**COMUNE DI BARBARESCO**

**RICOSTRUZIONE DI SBARRAMENTO FLUVIALE  
ESISTENTE AD USO IRRIGUO CON INNALZAMENTO  
ABBATTIBILE AD USO IDROELETTRICO E  
CENTRALE IN CORPO TRAVERSA**

**PROGETTO DEFINITIVO**

***Chiarimenti spontanei a seguito conferenza  
dei servizi del 08-09-2016***

FIG. 1 – PLANIMETRIA DEGLI INTERVENTI IN CORSO  
 "CONSOLIDAMENTO DELLE ROCCHES DI BARBARESCO"  
 SOVRAPPONSTA AL PROGETTO IN ESAME  
 Scala 1:5000

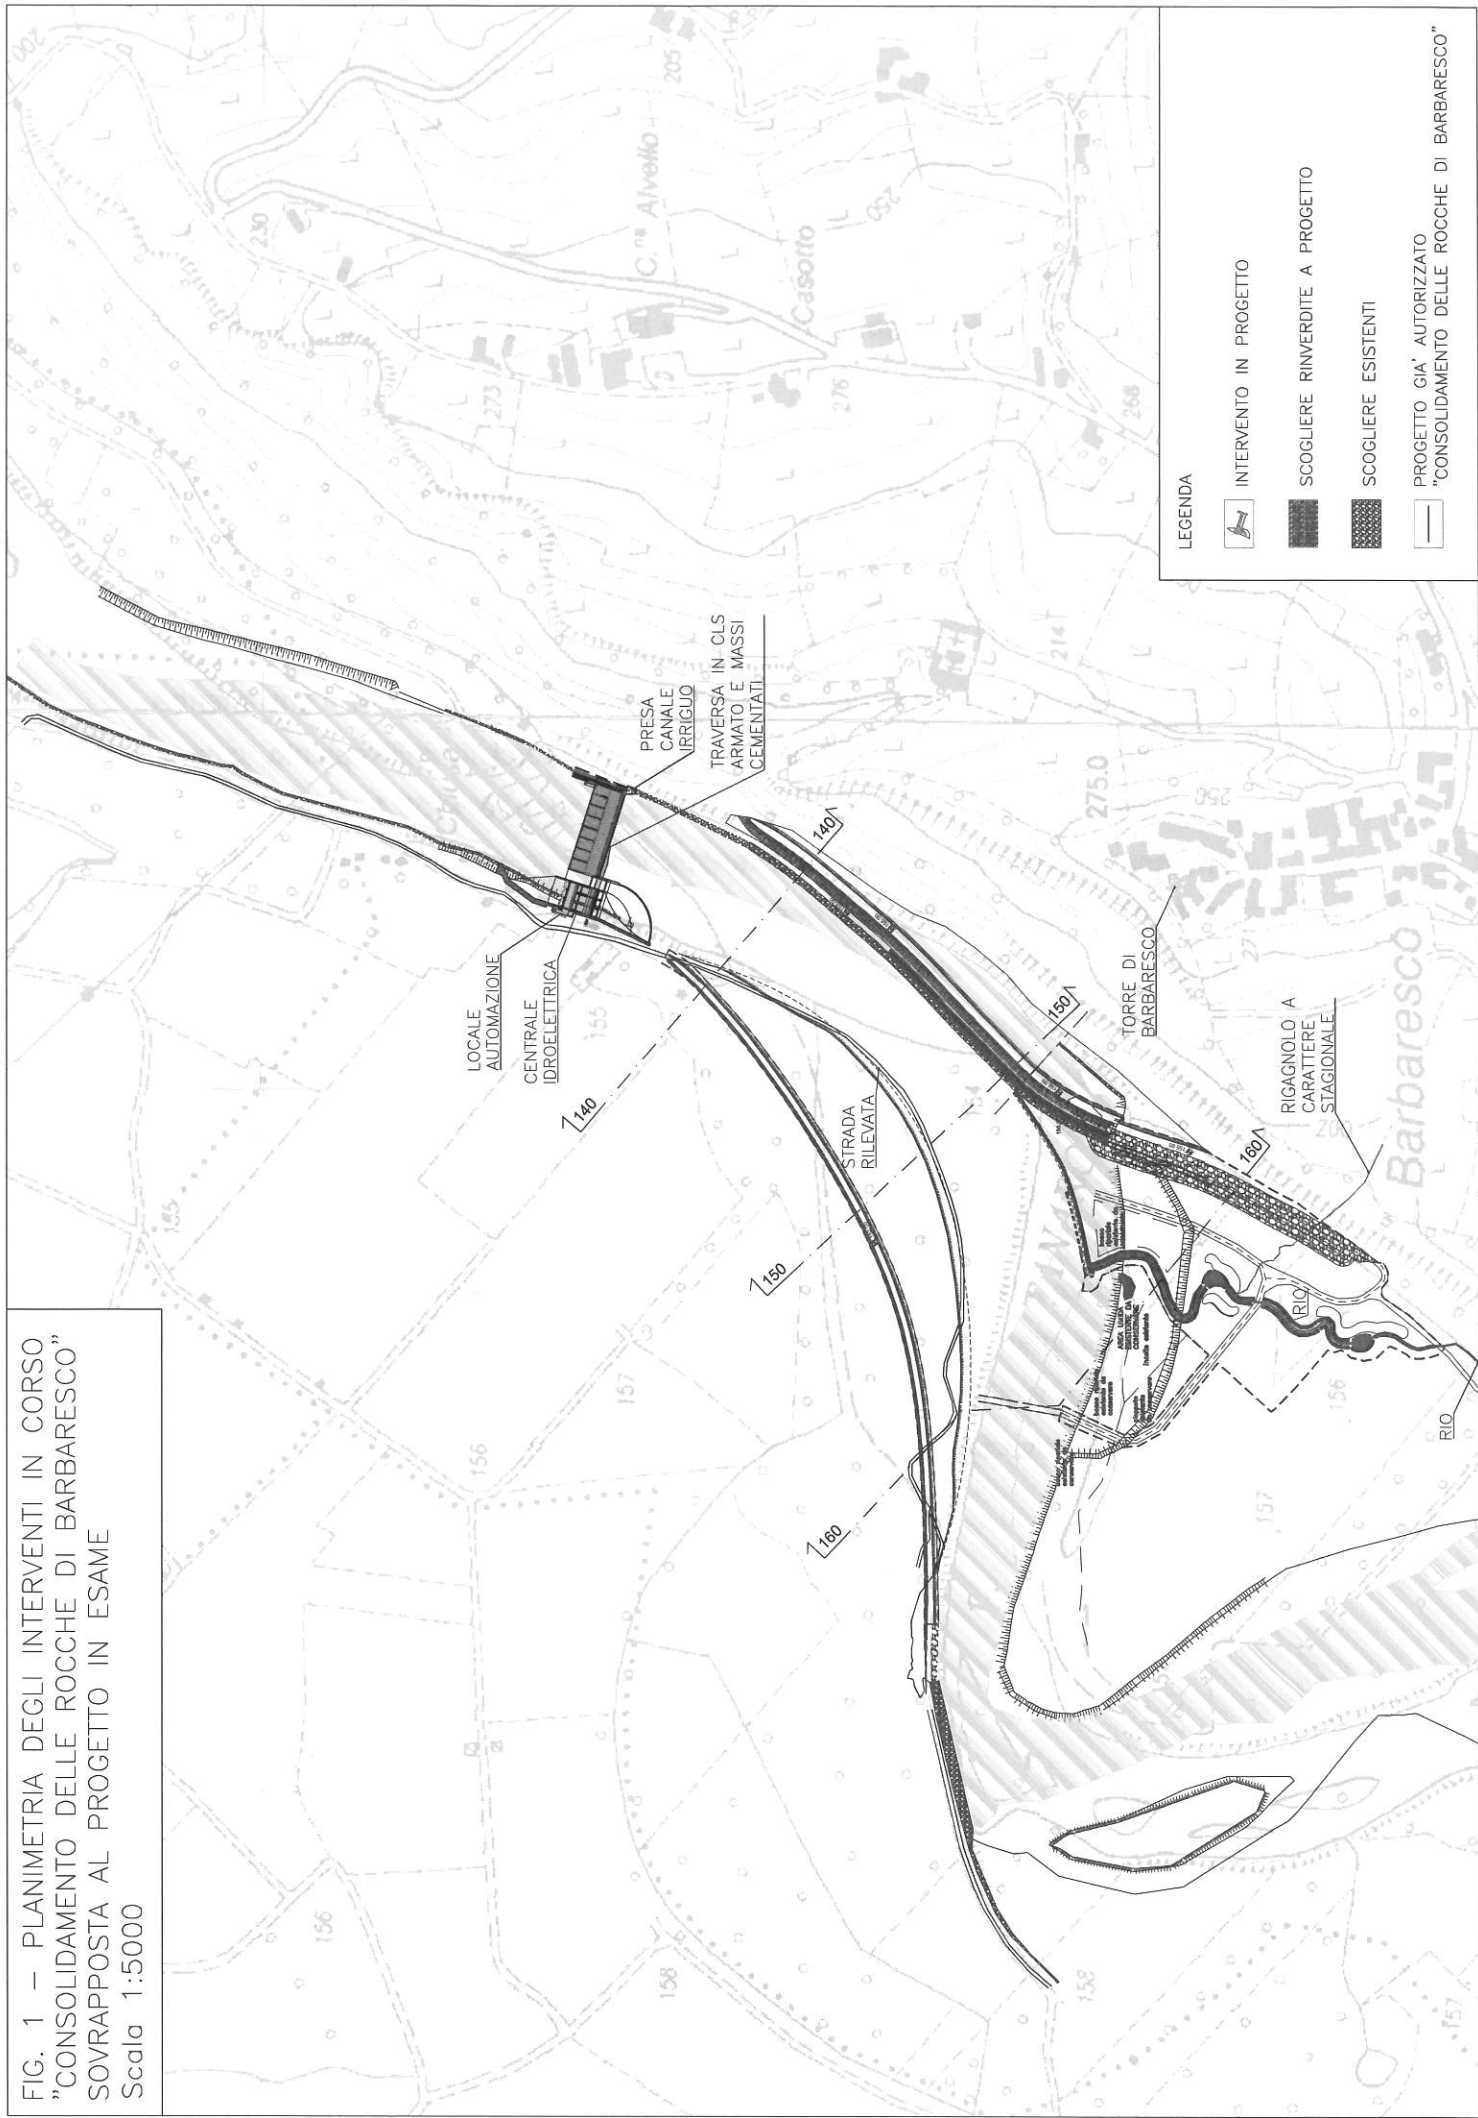
Durante l'iter sono state approfondite le possibili interferenze tra le opere a progetto e gli interventi in corso nella zona interessata dai lavori, e in particolare con il progetto di "Consolidamento delle Rocche di Barbaresco" – variante 2001, previsto a seguito dell'evento alluvionale del 1994 sulla sponda destra a monte della traversa.

Nelle condizioni di esercizio non sono evidenziabili interferenze tra le opere a progetto e il progetto approvato di modifica del corso d’acqua per la protezione delle rocche di Barbaresco in quanto:

1. La quota di progetto del nuovo argine è imposta a +155.00 m s.l.m. mentre l’oscillazione dei livelli in alveo in condizioni di esercizio dell’impianto, ovvero con la parte mobile alzata, varia tra +149.26 m s.l.m. e +150.11 m s.l.m (livelli corrispondenti alle portate derivate variabili tra la minima di esercizio di 6.6 m<sup>3</sup>/s e 100 m<sup>3</sup>/s) ed il transito della portata con tempo di ritorno duecentennale avviene con un livello in alveo pari a +152.36 m s.l.m., dunque sempre contenute all’interno delle sponde

2. Tutti i livelli sia in esercizio sia in condizioni di piena sono ampiamente contenuti all’interno dell’intervento di protezione spondale autorizzato.

3. Per quanto riguarda il transito delle portate di piena, il ripristino della traversa ha effetti positivi sulle opere di difesa autorizzate, poiché rallentando la velocità della corrente si riduce anche la capacità erosiva della stessa.

4. Le potenziali interferenze dunque si riducono ad un eventuale simultaneità nella realizzazione degli interventi che viene superata mediante una corretta pianificazione delle lavorazioni e della gestione del cantiere.

Fig. 4 – Stratigrafia sondaggio S1.

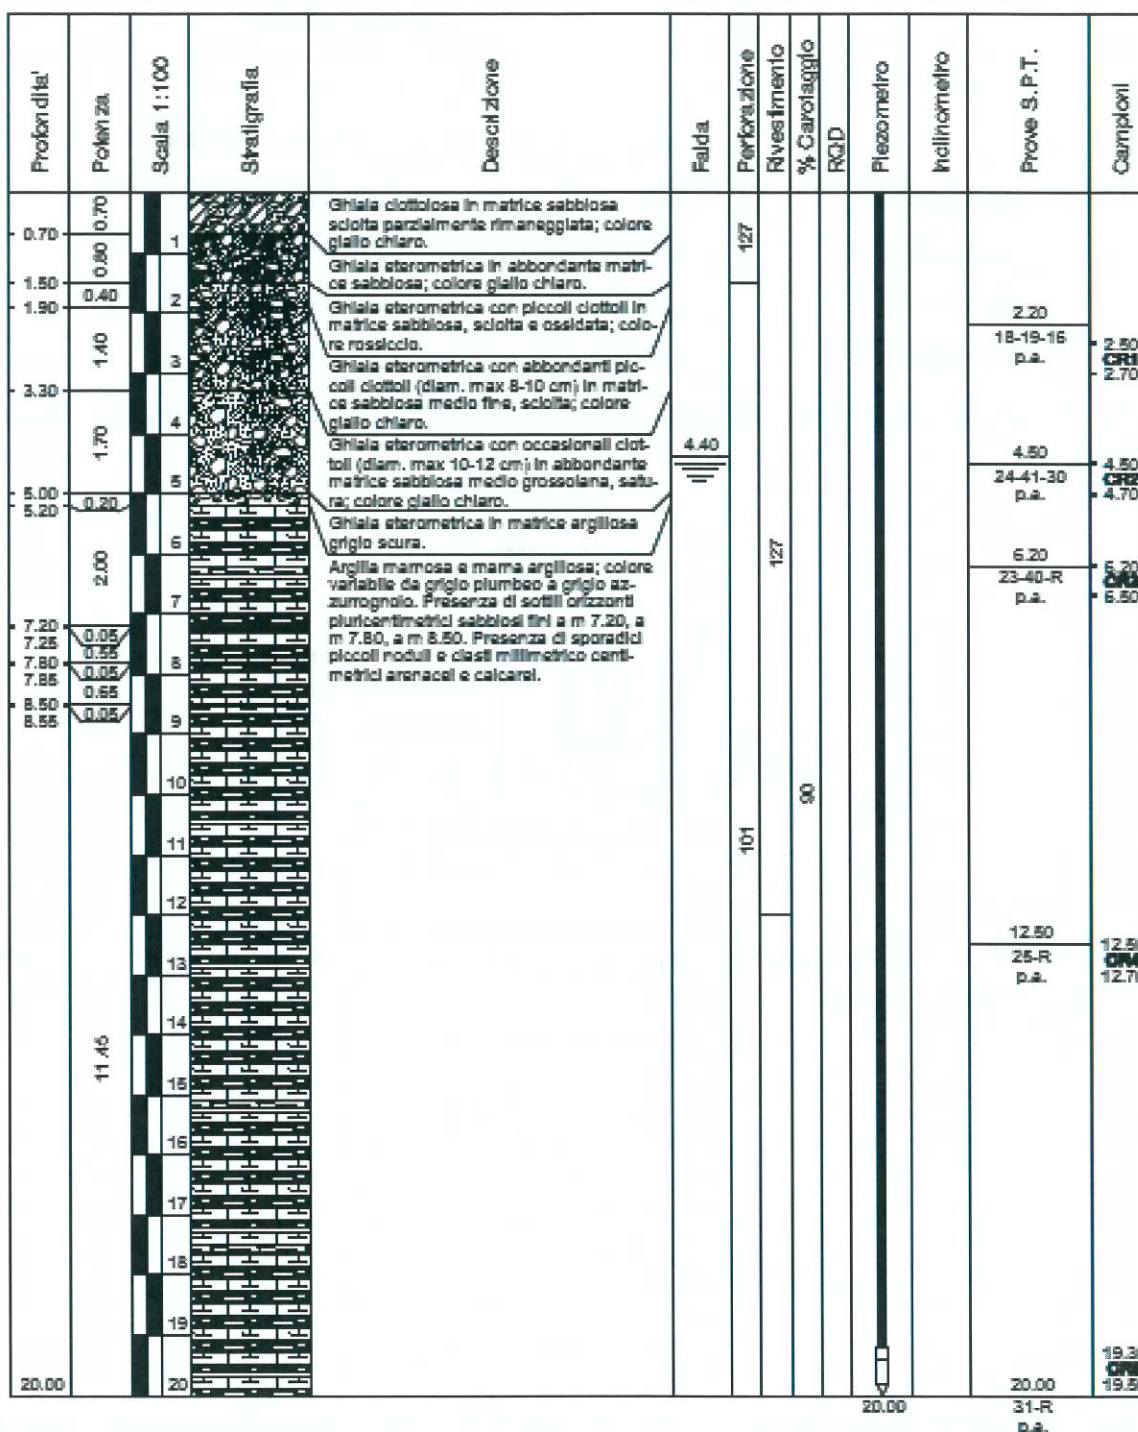
***Intanto per quanto attiene il campione di acque sotterranee proposto non risulta chiaro dove sia ubicato il punto di prelievo S1 in quanto il prelievo in esso appare essere stato effettuato in data recente (27 giugno u. s.) registrando una soggiacenza di 4,35 m in un pozzo profondo 20 metri (diametro di 3"). Profondità questa apparentemente eccessiva, se lo stesso piezometro fosse stato collocato in un punto utile allo scopo, ossia attiguo all'alveo del fiume Tanaro, cioè nei pressi del cantiere. Infatti questo pozzo pare esistente già dal 2014 (pag. C.334 della relazione A1.17 di risposta alle integrazioni).***

Per l'elaborazione del quadro conoscitivo di dettaglio necessario allo sviluppo del Progetto in esame venne svolta, tra ottobre e novembre 2014, una campagna d'indagine geognostica. Nell'ambito di queste indagini venne realizzato, compatibilmente all'accessibilità del sito oggetto di futuro cantiere (Fig. 3), un sondaggio a carotaggio continuo, esteso per 20 m, attrezzato a piezometro la cui stratigrafia è riportata in Fig. 4.

Fig. 8 Estratto dell'atlante cartografico (allegato 12.1 dell'elaborato n. 12 del PdGPo 2015) – Stato ecologico o potenziale ecologico corpi fluviali.

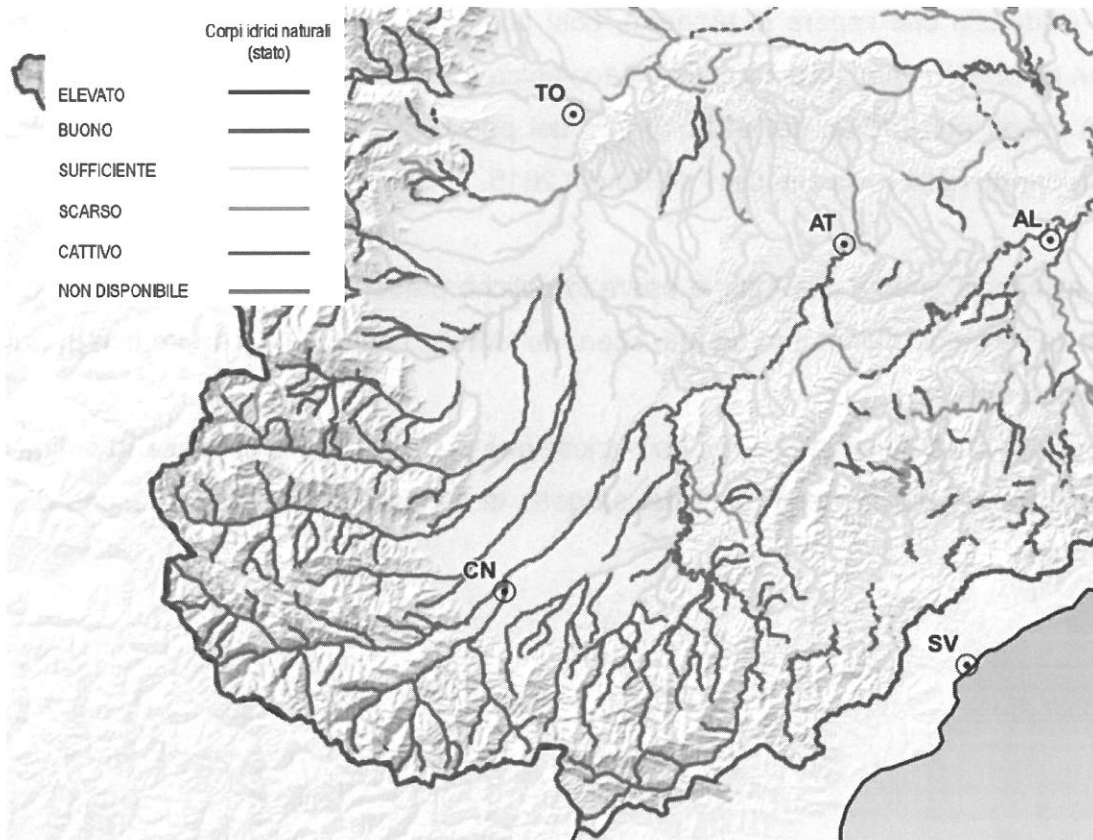
In considerazione di quanto evidenziato dalla Provincia di Cuneo, Ufficio Acque, si segnala che vi è una inesattezza contenuta nella pagina E.4 dell'elaborato A1-17 "Relazione di risposta integrazioni" del luglio 2016. A differenza di quanto erroneamente indicato nella sopraccitata relazione, il fiume Tanaro, agli atti del Piano di Gestione del Distretto Idrografico del Fiume Po 2015 (PdGPO 2015), adottato con deliberazione n.7/2015 del 17 dicembre 2015, risulta essere classificato, nel tratto oggetto di intervento, come "buono" sia per quanto concerne lo stato chimico, sia per quanto concerne lo stato/potenziale ecologico. Il Piano prevede inoltre il raggiungimento dell'obiettivo di qualità ambientale di "buono chimico" al 2015 e di "buono ecologico" al 2015. L'inesattezza è legata al fatto che nella sopraccitata relazione erano stati riportati i dati dello stato chimico e dello stato/potenziale ecologico della versione precedente del PdGPO, vigente al momento della redazione del progetto definitivo e che è stata poi sostituita dall'aggiornamento del 2015 adottato il 17 dicembre 2015. Anche nell'aggiornamento dell'elaborato A14 (A14-R1 "Piano di monitoraggio ambientale"), alle pagine 10, 11 e 12 sono contenuti alcuni estratti della precedente versione del PdGPO che sono stati modificati dall'aggiornamento del 2015.

Si evidenzia che l'opera in progetto, così come concepita, non appare in contrasto con gli obiettivi di qualità chimica ed ecologica ("buono" chimico e "buono" ecologico) già fissati nel PdGPO del 2010 (prima del parziale crollo della vecchia traversa) e confermati nella revisione del PdGPO del 2015.
